Teiskontien (vt12) varren välillä Hervannan valtavyölyä –
Jaakonmäenkatu pyörätien ja jalkakäytävän
puistosuunnitelmaehdotus n:o 1/21363, Kissanmaan ja Ruotulan
kaupunginosissa, Dno TRE: 7334/10.03.02/2020

Tampereen polkupyöräilijät ry muistuttaa seuraavaa.

BAANALITYKSEN RAKENTAMINEN:

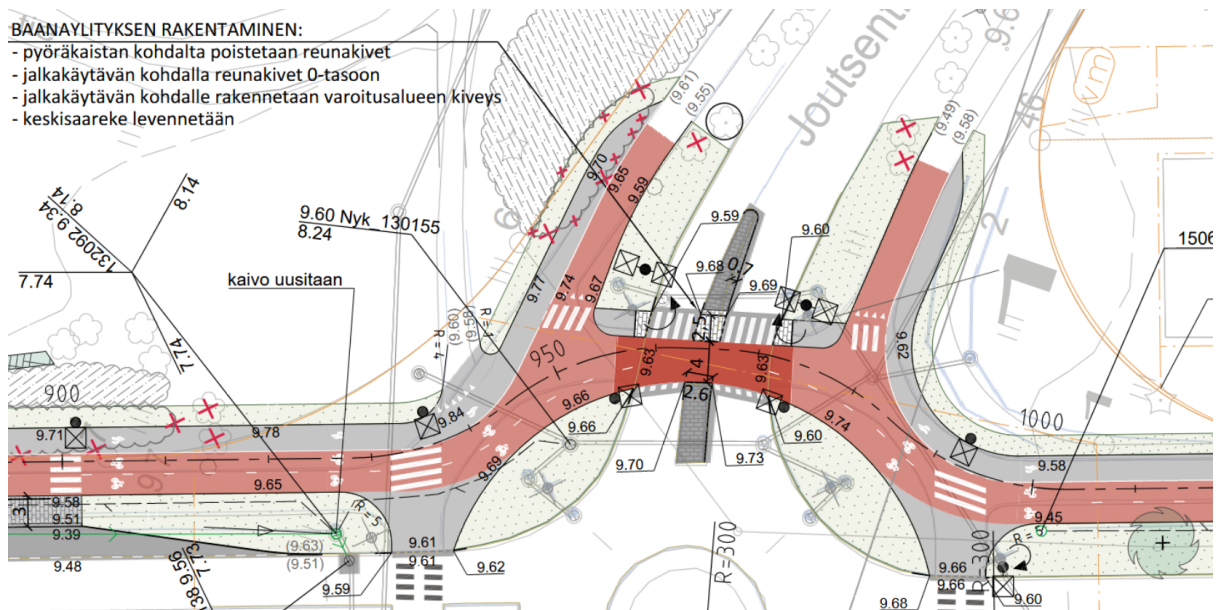
TAMKin bussipysäkin kohtaa emme pidä toimivana. Vaikka väylätyypin muutos suunnitteluohjeiden mukaan pitäisi tehdä linjaosuudella ja esitetty ratkaisu tätä toteuttaa, niin erottelulle on tässä kohtaa erityisen suuri tarve jo risteyksestä alkaen. Alue on vilkasta jalankulun aluetta. Jalankulkijoita saapuu paikalle rypäs aina bussin pysähtyessä. Ajatus

siitä että jalankulku liikennevaloihin tapahtuu erottelualueen kautta saattaa toimia kesäisin, mutta ei talvisin: erottelualueita ei talvikunnossapidetä vaan niillä säilötään lunta. Mielestämme erottelu pitäisikin aloittaa risteyksestä (PLV 20) asti ja mm. Oulussa on päädytty tällaiseen tulkintaan (kuvan vasemmalle erkaneva haara, Mäntylän baana).

- pyöräkaistan kohdalla poistetaan reunakivet
- jalkakäytävän kohdalla reunakivet 0-tasoon
- jalkakäytävän kohdalle rakennetaan varoitusalueen kiveys
- keskisaareke levennetään

Lopuksi vielä huomautamme, että reunakivien tasoero keskikorokkeella (pyörätie ilman rk, jalkakäytävä 3cm) ei ole talvikunnossapidon kannalta toimiva ratkaisu tai se vähintäänkin vaatisi uusia toimintatapoja kuten harjausta. Aikaisempi kuva baanaylityksen rakentamisesta osoittaa toimivat ratkaisut tähän kohtaan.
